2023 年 4 月 13 日  
東北電力株式会社

女川 2 号機 残留熱除去系主要弁の弁体修理工事  
に伴う設計及び工事の計画の変更認可申請の扱いについて

工事計画認可申請	第4-3-1-4-3図
女川原子力発電所 第2号機	
名称	E11-F004A, B, C 構造図
東北電力株式会社

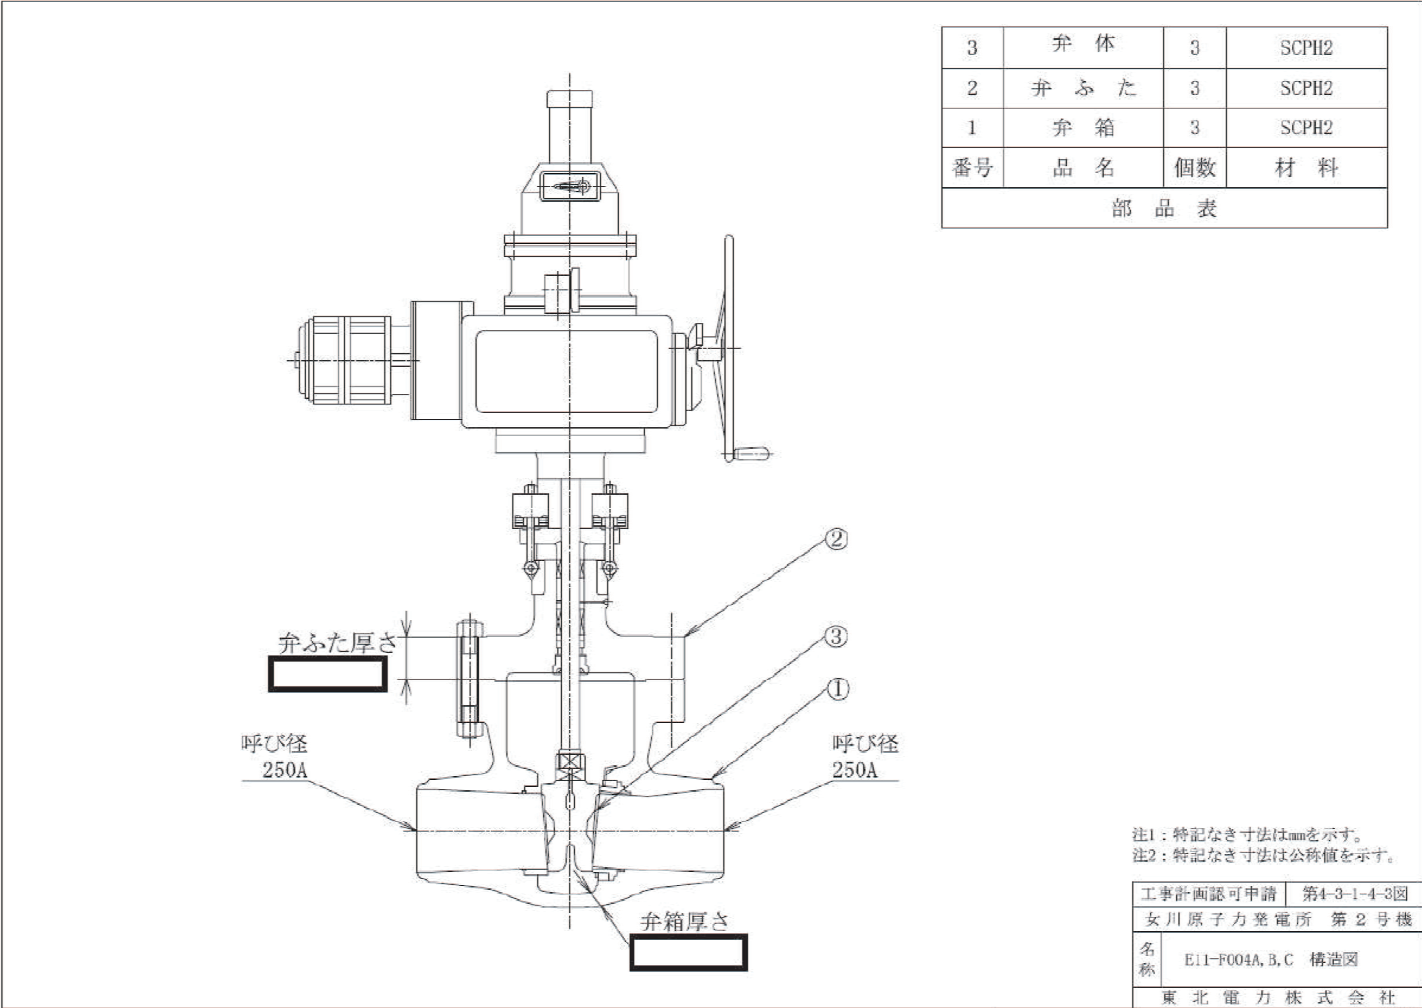
本工事は、弁体を同仕様のものに取替える。

なお、本工事に係る設工認記載事項は、添付資料の通りであり、材質変更を行わないことから、変更後の記載としては、変更前に同じとなるものである。(添付資料 1~4 参照)。

(1) 材料—弁体 SCPH2
